## Produktänderungsinformation (PCN)

PCN-Nr.:	AAB160104	Datum:	11.04.2018
Artikel:	Gemäß Artikelliste

### Änderung der Distanzscheibe

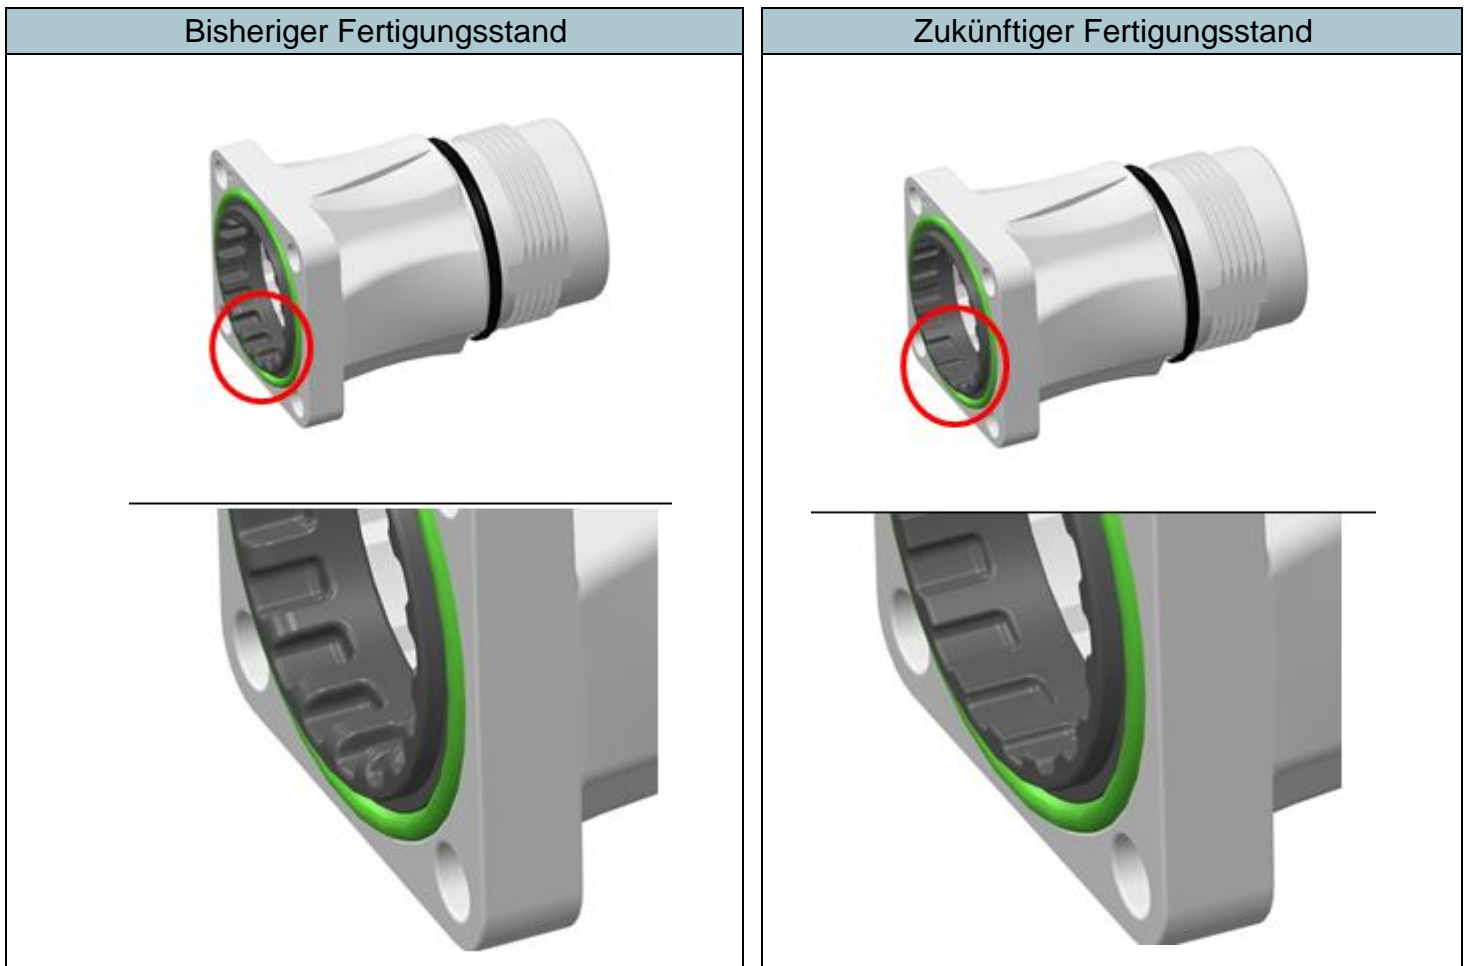
Im Rahmen des kontinuierlichen Produktverbesserungsprozesses wird die Kontur der Distanzscheibe modifiziert. Dies erleichtert die Montage bei größeren Litzenquerschnitten und erhöht damit die Prozesssicherheit.  
Diese Änderung hat keinerlei Auswirkungen auf die Dichtigkeit und die elektrischen Eigenschaften der Steckverbinder.
